**AVIS RELATIF À LA PROTECTION
CONTRE LES EVENTUELS EFFETS NOCIFS ET NUISANCES
PROVOQUÉS PAR LES RAYONNEMENTS NON IONISANTS
GÉNÉRÉS PAR DES ANTENNES ÉMETTRICES STATIONNAIRES**

Commune : CHARLEROI - Exploitant : ORANGE

Référence exploitant : 299C1_2/ 30339C1_2/40339C1_2/ 50339C1_2

Rapport n° 1573 / 2024

Figure 1 : Vue en plan des lieux de séjour et des points de contrôle

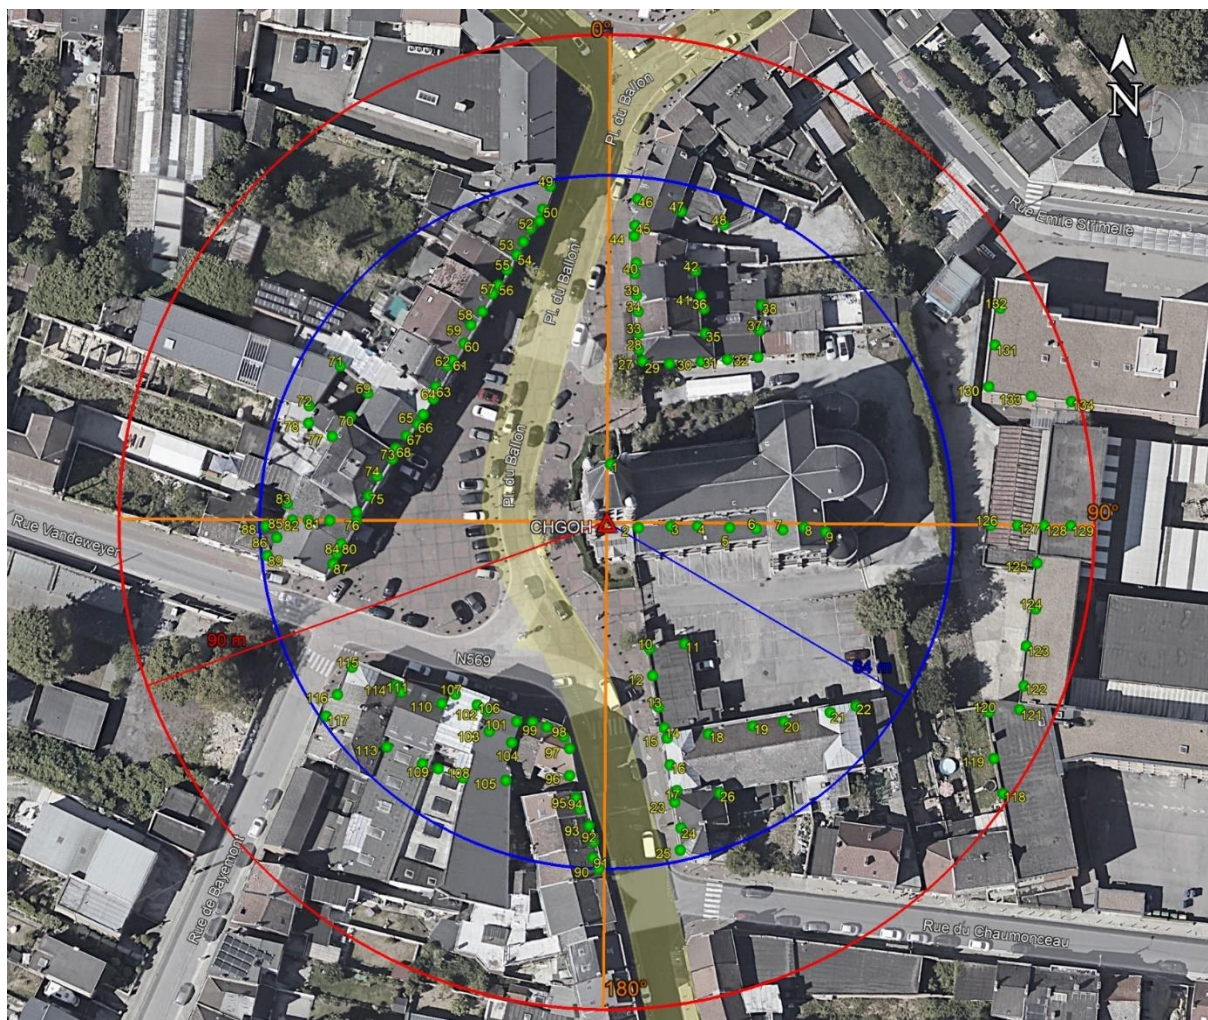
Les fréquences d'émission, la puissance rayonnée par chacune des antennes et leur gain permettent de déterminer le rayon de la zone à analyser. Tout dépassement de la limite par installation est exclu en dehors de cette zone. Le tableau 2 reprend les 35 LS² pour lesquels l'indice d'exposition est le plus élevé. Les différentes colonnes indiquent :

- le numéro du point de contrôle repris sur un des plans de la figure 1;
- le numéro du LS dans lequel se trouve le point de contrôle de la 1^{ère} colonne ;
- l'atténuation d'obstacle prise en compte pour le calcul de l'indice d'exposition dans le LS ;
- le résultat du calcul de l'indice d'exposition.

N° point de contrôle	LS	Atténuation (dB)	Indice d'exposition relatif à la limite par installation IE_i
90	LS90	3,0	0,429
91	LS90	3,0	0,375
92	LS92	3,0	0,280
129	LS126	3,0	0,226
134	LS130	3,0	0,214
86	LS84	3,0	0,210
93	LS92	3,0	0,172
128	LS126	3,0	0,167
124	LS121	3,0	0,152
125	LS121	3,0	0,152
133	LS130	3,0	0,147
122	LS121	3,0	0,144
121	LS121	3,0	0,143
123	LS121	3,0	0,139
118	LS118	3,0	0,137
85	LS84	3,0	0,133
119	LS118	3,0	0,122
132	LS130	3,0	0,120
94	LS94	3,0	0,116
95	LS94	3,0	0,104
131	LS130	3,0	0,099
120	LS118	3,0	0,098
84	LS84	3,0	0,095
79	LS79	3,0	0,092
76	LS73	3,0	0,092
87	LS84	3,0	0,091
80	LS79	3,0	0,091
81	LS79	3,0	0,090
49	LS49	3,0	0,086
82	LS79	3,0	0,086
75	LS73	3,0	0,083
105	LS101	3,0	0,080
45	LS45	3,0	0,079
46	LS45	3,0	0,077
96	LS96	3,0	0,074

En ce qui concerne les antennes de l'installation mentionnées dans le tableau 1, la distance maximale à laquelle la limite pourrait être atteinte, à l'extérieur, est égale à 86,1 m. S'il n'y a pas de LS à une distance inférieure, les antennes respectent forcément la limite d'immission.

Dans le cas des LS situés à l'intérieur des bâtiments, une atténuation d'obstacle est prise en compte et il en résulte que la distance maximale à laquelle la limite pourrait être atteinte se réduit à 60,9 m.
